Sezione di Bergamo

Bergamo, 11.09.2021 - Prot. 11497

OGGETTO : *“Raddoppio della linea ferroviaria da Curno a Bergamo, sistemazione del PRG di Ponte San Pietro, viabilità Bergamo - Montello SSE Ambivere Mapello con Piano di Utilizzo terre ai sensi dell'art.9, del DPR 120/2017” - “ CUP: J64H17000140001Raddoppio Ponte San Pietro - Bergamo - Montello “.*

- **Osservazioni**
- **Memoria in sede istruttoria nei termini di cui agli articoli 9 e 10 della Legge 07.08.1990 n.241.**

e le relative tavole denominate "CANTIERIZZAZIONE Planimetria generale di inquadramento della cantierizzazione e della viabilità pubblica impegnata dal trasporto materiali" e "CANTIERIZZAZIONE Planimetria delle aree di cantiere e della relativa viabilità di accesso - Tav.2 di 2").

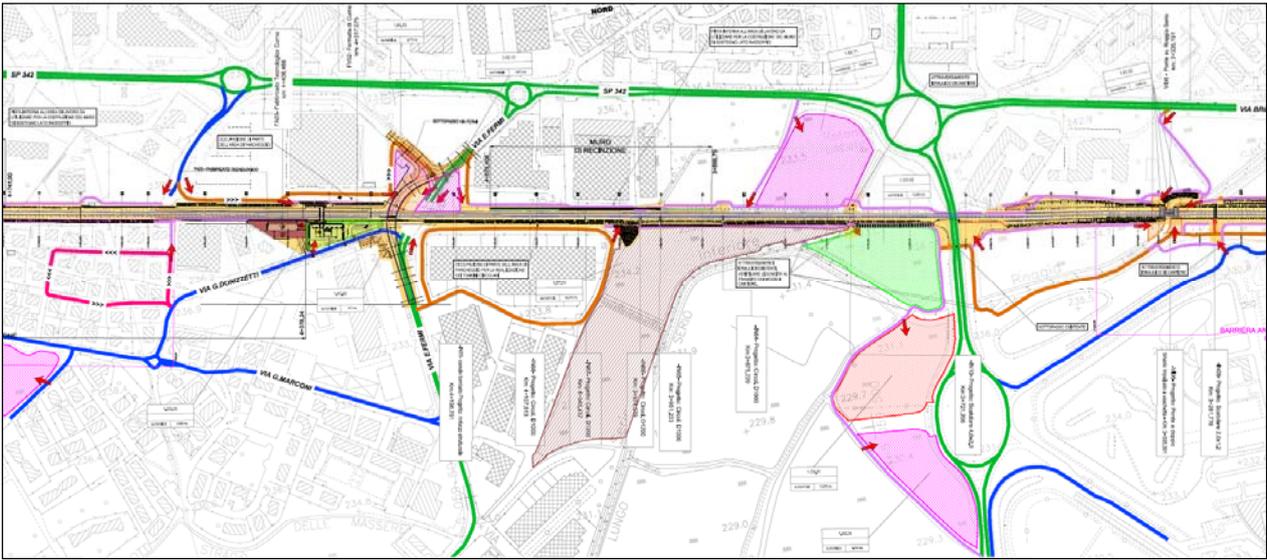
La preoccupazione è quindi inevitabile per le aree di seguito evidenziate:

numero 03 "AREE DI STOCCAGGIO", rispettivamente identificate tramite le seguenti specifiche sigle : " I.AS.11 ", " I.AS.04 " e " I.AS.05 " ;

numero 01 "DEPOSITO TEMPORANEO", contrassegnato con la sigla "I.DT.01" ;

numero 01 "CANTIERE OPERATIVO", individuato con la sigla "I.CO.02" ;

numero 01 "CANTIERE BASE", contraddistinto dalla sigla "I.CB.01"

Tale compromissione (per non avvalersi del termine "azzeramento") di valori di profilo sia ambientale - paesaggistico che culturale, accertati come preesistenti nei suddetti contesti territoriali da quasi un millennio, in termini oggettivi non risulta conforme ai seguenti criteri di localizzazione delle sopra elencate aree di cantierizzazione che il soggetto proponente stesso dichiara di avere assunto in sede progettuale, ovvero:

A.4 Lo stralcio sia del "CANTIERE OPERATIVO", individuato con la sigla "I.CO.02" che del "CANTIERE BASE", contraddistinto dalla sigla "I.CB.01" e la loro ricollocazione presso lo scalo merci di cui al superiore punto A.1: ciò con l'ubicazione ivi dello stoccaggio dei materiali ferrosi necessari e degli eventuali inerti per il confezionamento del calcestruzzo con impianto di betonaggio;

C.1 Lo stralcio delle "AREE DI STOCCAGGIO", rispettivamente identificate tramite le seguenti specifiche sigle : " I.AS.11 ", " I.AS.04 " e " I.AS.05 " ;

C.2 L'individuazione, previo accorpamento, delle medesime aree di cui al precedente punto C.1 del "DEPOSITO TEMPORANEO", contrassegnato con la sigla "I.DT.01" in modo da estraniarlo dalla perimetrazione delle aree da salvaguardare secondo il PTC del Parco regionale dei Colli di Bergamo;

“Cantierizzazione” – estratto Tav. 2/2 di progetto

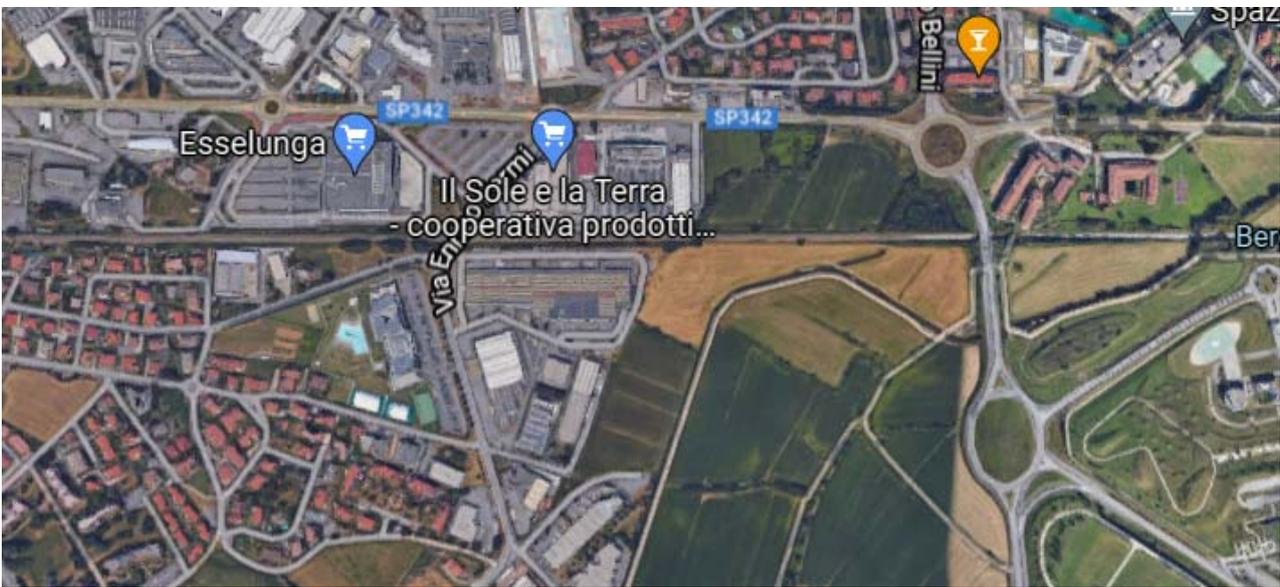
In realtà il progetto non ci sembra tenga conto né della situazione di fatto di tali aree agricole (neppure citate nel loro valore intrinseco ambientale e paesaggistico), né delle previsioni di tutela esistenti su di esse come si evince dal raffronto delle immagini a seguire:

Aree che, nella situazione odierna, oltre ad essere, per la stragrande parte, agricole coltivate come si evince dalla precedente immagine di googlemap, rientrano nelle aree di interesse ambientale del PTC del Parco dei Colli di Bergamo, nonché essenziali per il mantenimento dei corridoi ecologici di connessione tra le propaggini del colle della Benaglia (a nord) e la cintura verde prevista dal PGT di Bergamo (verso est) e, attraverso i comuni contermini di Curno e Treviolo, il fiume Brembo (verso ovest):
